品番	SS113BNKL	品名	寒冷地用ヒーター付防露式手洗付密結形ロータンク	1 / 4
----	-----------	----	-------------------------	-------

衛生陶器補修品互換性情報		No. E0001	
件名 ボールタップフィルターの互換性（確認手順）			
対象製品 SH50/51系・SS50/51系・SH60/61系・SS60/61系・SH110/111系BA・SS110/111系・SH112/113系・SS112/113系・SH260/261BA・SS260/261系			
ピュアレストQR/EX系タンクのフィルター一部確認手順			
手順①. タンク品番を確認する。			
A (販売期間:2004年2月～2006年3月) 洗浄水量:大8L/小6Lのタンク SH110/111BA等(品番末尾Sなし) SS110/111BFBF等(品番末尾Sなし)	B (販売期間:2005年12月～2006年10月) 洗浄水量:大8L/小6Lのタンク SH50/51系、SS50/51系 SH110/111BAS等(品番末尾S付) SS110/111BFBFS等(品番末尾S付)	C (販売期間:2006年11月～) 洗浄水量:大6L/小5Lのタンク SH60/61系、SS60/61系 SH260/261系、SS260/261系	
手順②. ボールタップ形状を確認する。	D (販売期間:2005年12月～2011年3月) 洗浄水量:大10L/小8Lのタンク SH112/113系、SS112/113系		
ア 例)HH06012(廃):流路が2系統  <p>水の流路が手洗・補給水側と吐水口側でに分かれている</p>	イ 例)HH06012R(廃):流路が1系統  <p>ふさぎふた付 水の流路が手洗・補給水・吐水口と全て一緒の方向</p>	ウ 例)HH06021/R/S/N/Z:流路が1系統  <p>ふさぎふたなし 本体自体でふさがれている 水の流路が手洗・補給水・吐水口と全て一緒の方向</p>	
手順③. フィルターユニットを選定する。			
手洗付変更ユニット:HH11017(廃) 手洗無変更ユニット:HH11018(廃) <small>※当該箇所故障の際はボールタップごと交換</small>	手洗付変更ユニット:HH11036RZ 手洗無変更ユニット:HH11037Z	手洗付変更ユニット:HH11049N 手洗無変更ユニット:HH11048S

衛生陶器補修品互換性情報 No. E0026

件名 タンク整流ジャバラについて

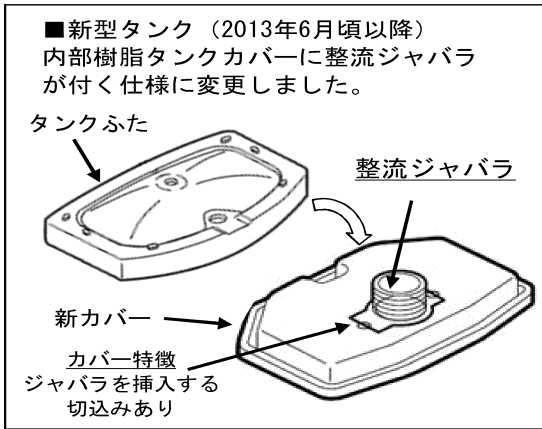
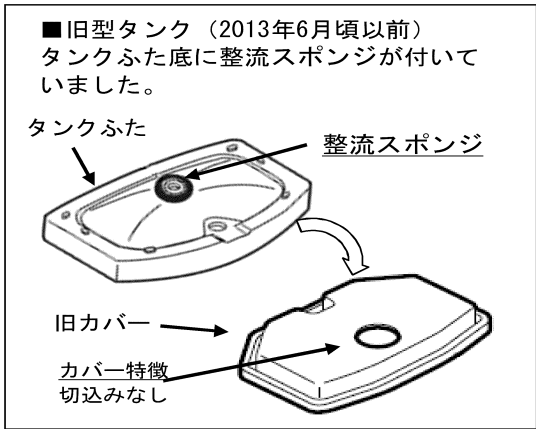
タンクふた底の違い
 ■対象製品のタンクふたには、ふた底に整流スポンジが付いているものと、付いていないものがあります。 2013年6月頃から順次整流ジャバラ式に切り替えられています。
 (新旧でカバー形状は異なりますが、整流ジャバラのみの取り替えは可能です)

- 《ポイント》
- 現行製品は整流ジャバラ式に切り替わっていますので、整流スポンジは付いていません。
 - 現在のタンクふた、陶器タンク式、内部樹脂タンク式、内部樹脂カバーのみの補修品には、整流ジャバラが付いていますので、補修の際、タンクふた底に整流スポンジが付いている場合は、はがして整流ジャバラ式に切り替えてください。
 - 整流スポンジを付けたまま整流ジャバラ仕様のカバーを付けると、ふたが浮いてがたつきや漏水の原因となりますので、必ず整流スポンジは、はがしてください。
 - 既に整流ジャバラが付いている製品に対して、補修品を手配すると整流ジャバラがだぶる場合があります。その場合は破棄ください。
